Title - Sujet TC - Digby Ferry Terminal Slope Pro	
Solicitation No. - N° de l'invitation EB144-191001/A	Amendment No. - N° modif. 003
Client Reference No. - N° de référence du client EB144-19-1001	Date 2018-08-16
GETS Reference No. - N° de référence de SEAG PW-\$PWA-320-5763	
File No. - N° de dossier PWA-8-80035 (320)	CCC No./N° CCC - FMS No./N° VME
Solicitation Closes - L'invitation prend fin at - à 02:00 PM on - le 2018-08-21	Time Zone Fuseau horaire Atlantic Daylight Saving Time ADT
F.O.B. - F.A.B. Plant-Usine: <input type="checkbox"/> Destination: <input checked="" type="checkbox"/> Other-Autre: <input type="checkbox"/>	
Address Enquiries to: - Adresser toutes questions à: Browne (PWA), January	Buyer Id - Id de l'acheteur pwa320
Telephone No. - N° de téléphone (902) 401-8687 ()	FAX No. - N° de FAX (902) 496-5016
Destination - of Goods, Services, and Construction: Destination - des biens, services et construction:

La modification 003

La modification 003 vise à répondre à la question suivante :

Sketch 1: Sketch of Approximate Boundary of Available Work Area

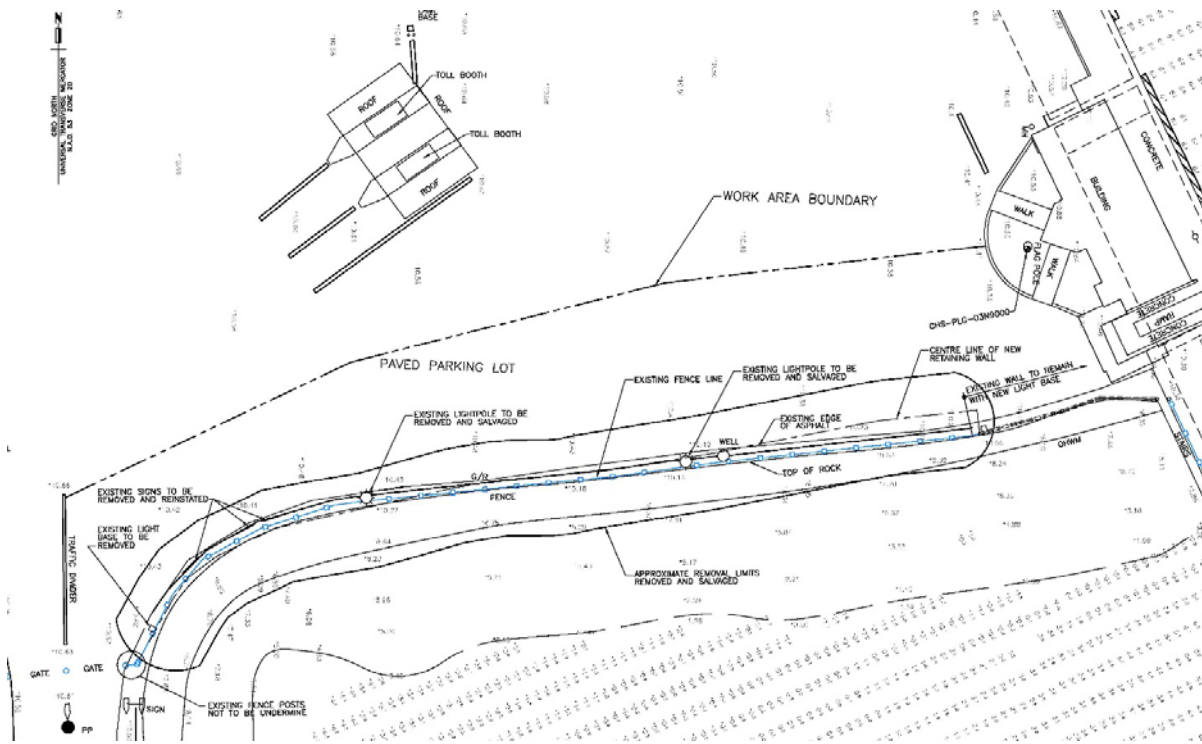
Combien de l'aire de stationnement seront disponibles pour la zone de travail de l'entrepreneur?

Environ les limites de l'aire de stationnement à la disposition de l'entrepreneur pour leur aire de travail est illustrée dans le dessin ci-dessous. Le croquis est fournie à titre indicatif seulement.
